(仮称) 車力風力発電事業
環境影響評価方法書
補足説明資料

平成31年2月

日本風力開発株式会社

風力部会 補足説明資料 目次

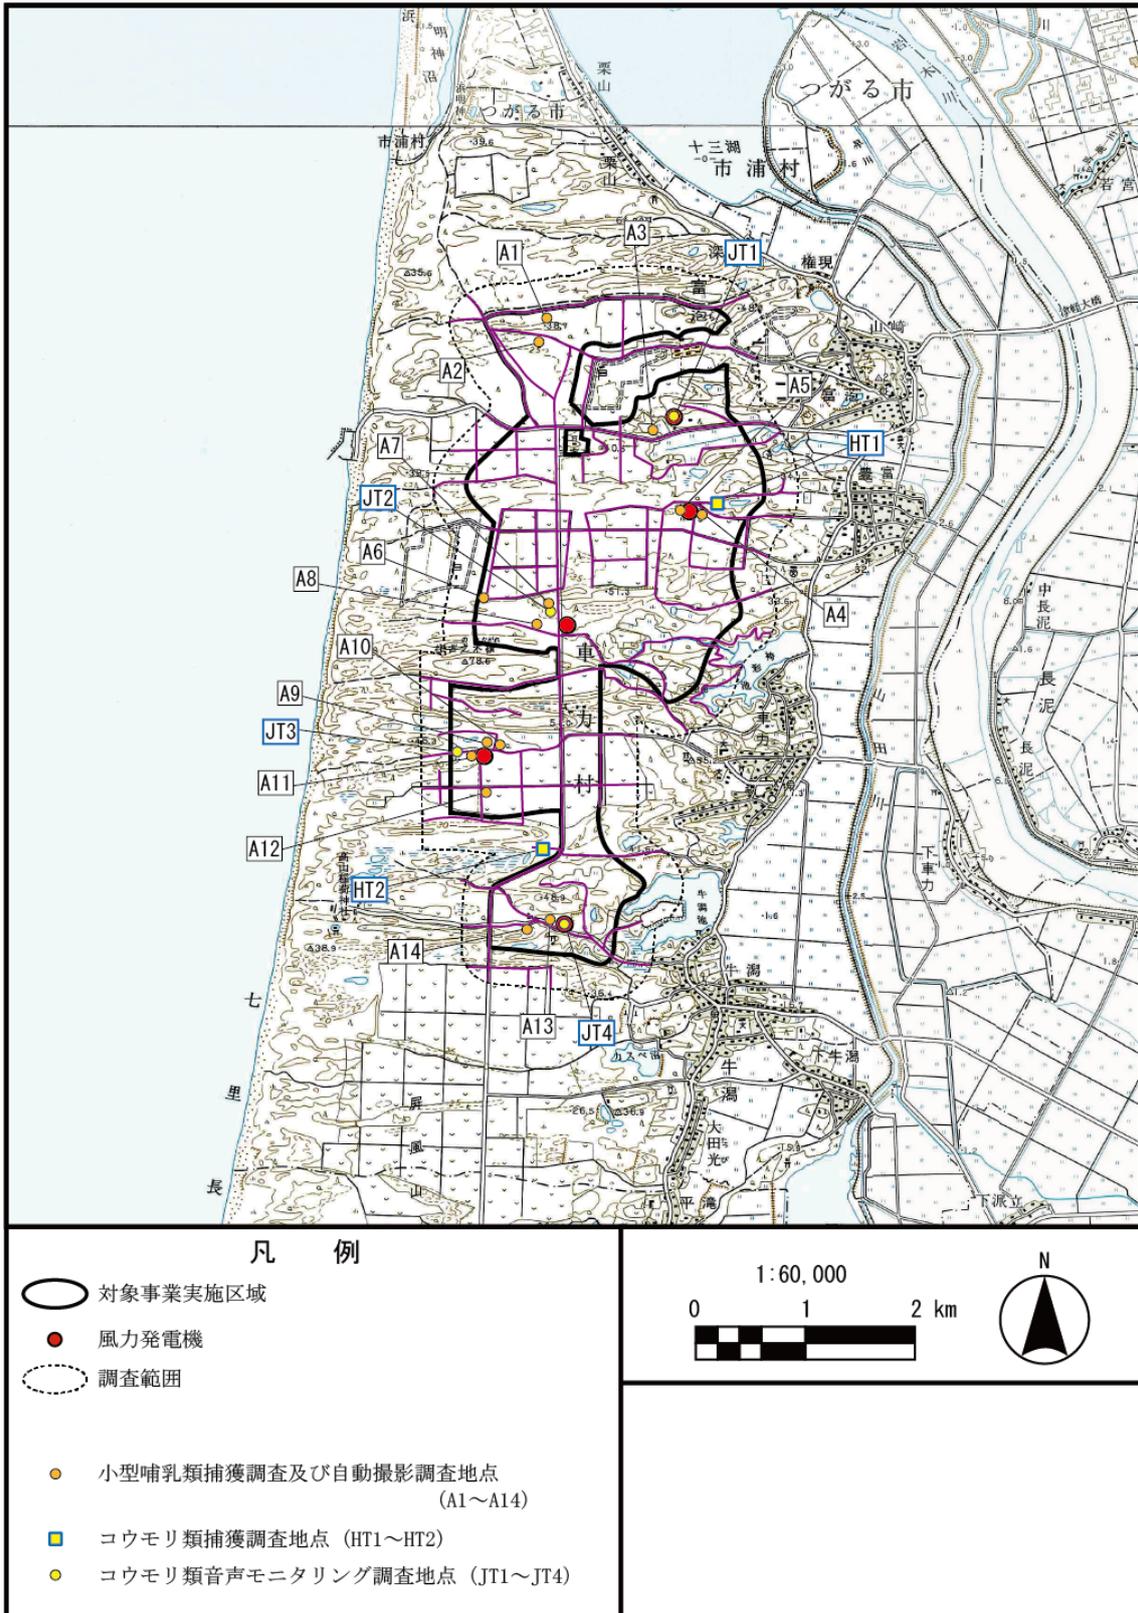
コウモリ類の入感状況調査で「調査地点において立ち入り可能な時間帯」とありますが、ここでいう「調査地点」とはどこでしょうか。また具体的にはどのような時間帯なのですか？ どこかに記述がありますか？ p. 282の表には、捕獲調査と音声モニタリング調査の調査地点しかないようです。

入感状況調査では、特に調査地点を設けず、できるだけ全域をカバーできるような内容を考えております。調査の際は、できるだけ音声モニタリング調査と同様のバットディテクターを利用して、車にマイクを取り付けて一定の速度で走行しながら記録を行います。ため池などの水辺では停車して記録を行いたいと考えております。また、地権者などの関係で、立ち入りに制限が掛かる場合があることから、「可能な時間帯」という一文を加えました。当案件では、そのような場所は現在のところ該当はありません。

第 6. 2-2 図(1) 動物の調査位置及び調査範囲 (哺乳類)

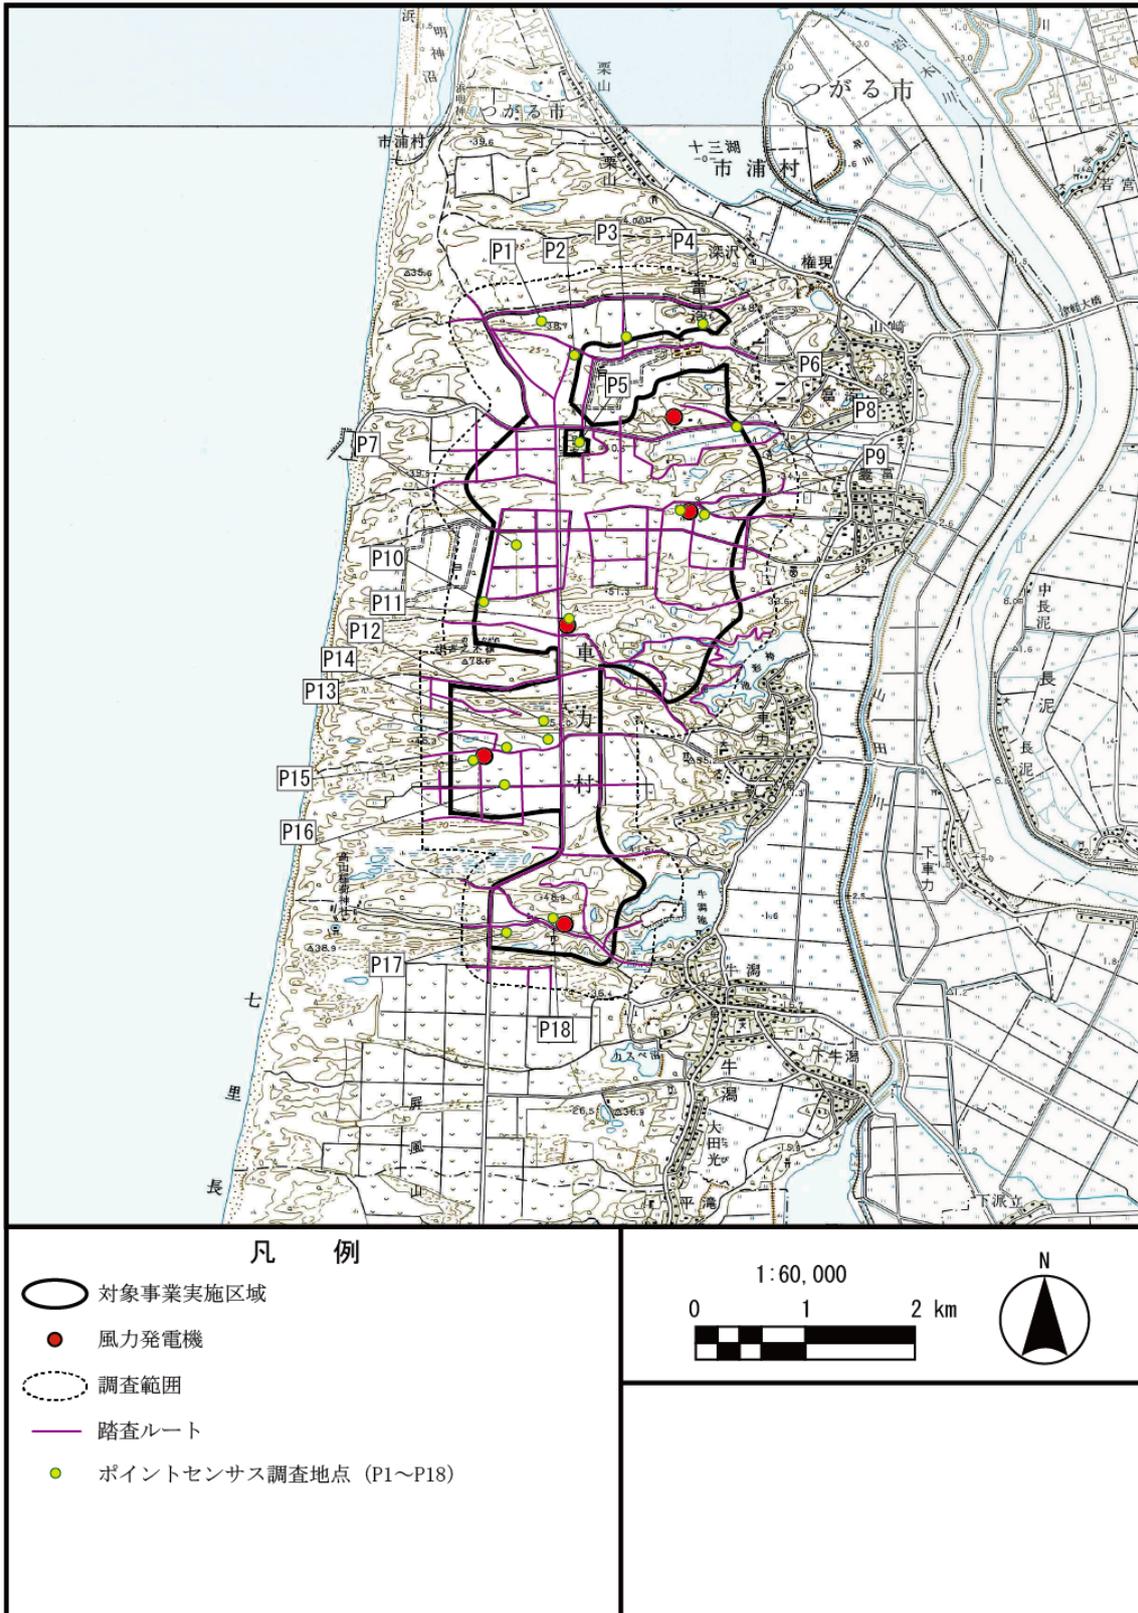
p. 286～289 の調査地点の図は、背景に植生の色分けがしてあるので、非常に見づらいです（色分けの説明もありません）。p. 290 以降の図のようにした方が見やすいでしょう。

方法書作成によるチェックリストに植生図に載せる指示があったことから、図示しております。以下に p. 290 に色分けを除いた図を添付いたします。

図 風力発電機の周囲の用水路及びため池の状況（1号機）

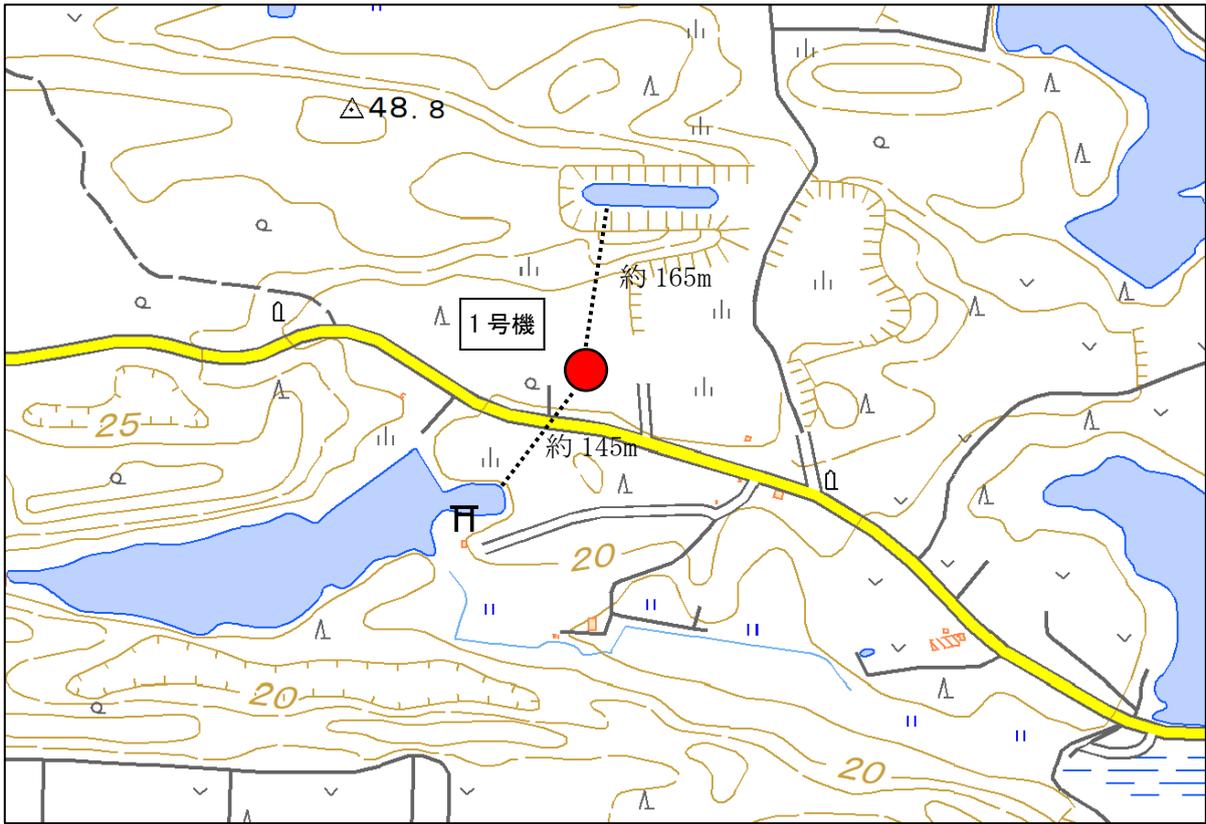
249p 水の濁りを環境影響評価の項目として選定しない理由の根拠としている、風車予定位置周辺の（河川、）用水路、ため池の位置を等高線付きの図で示してください。また、241p 配慮書に対する経済産業大臣意見・事業者見解に記載されている「専門家等からの助言」への対応状況をご説明ください。

風力発電機周辺の用水路、ため池等の位置を図に示します。
